改善箇所説明図

エンジン右側面図

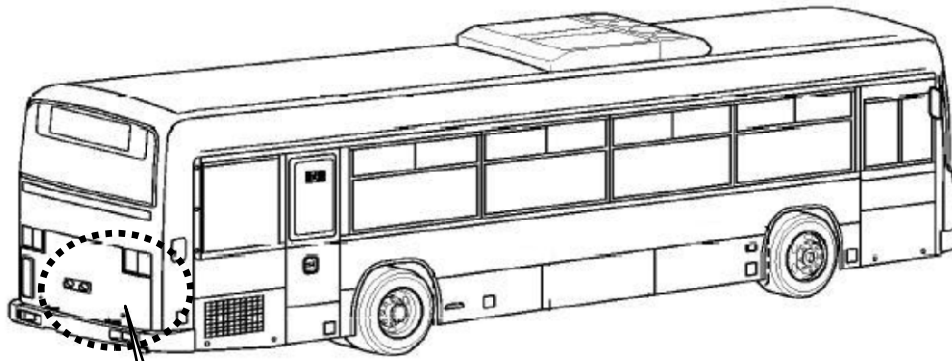
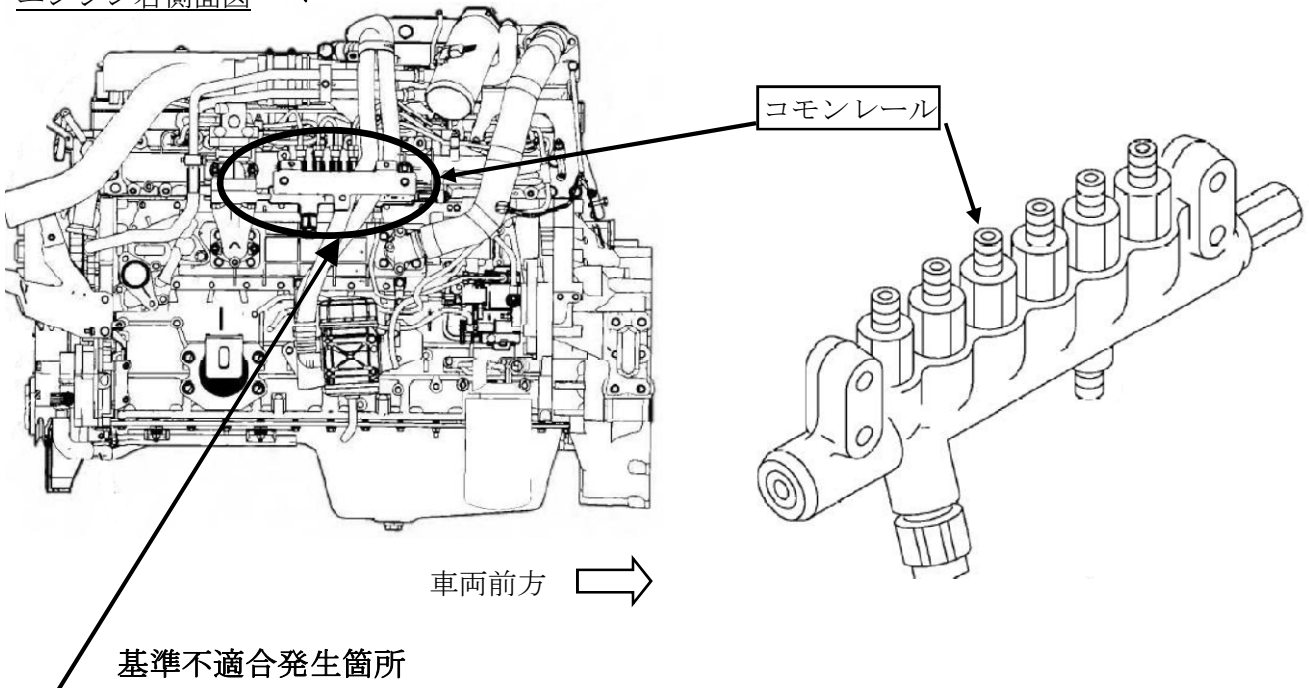
路線バスのコモンレール式燃料噴射装置のコモンレールにおいて、材質及び加工不良により、コモンレールの強度が低下しているものがある。そのため、燃料供給時の圧力変動の繰り返しによりコモンレールに亀裂が生じ、燃料が漏れるおそれがある。

改善の内容： 全車両、コモンレールの製造番号を確認し、対象となるものは良品と交換する。

識別： ラジエータールーム内エンジン点検扉に白色ペイントを塗布する。
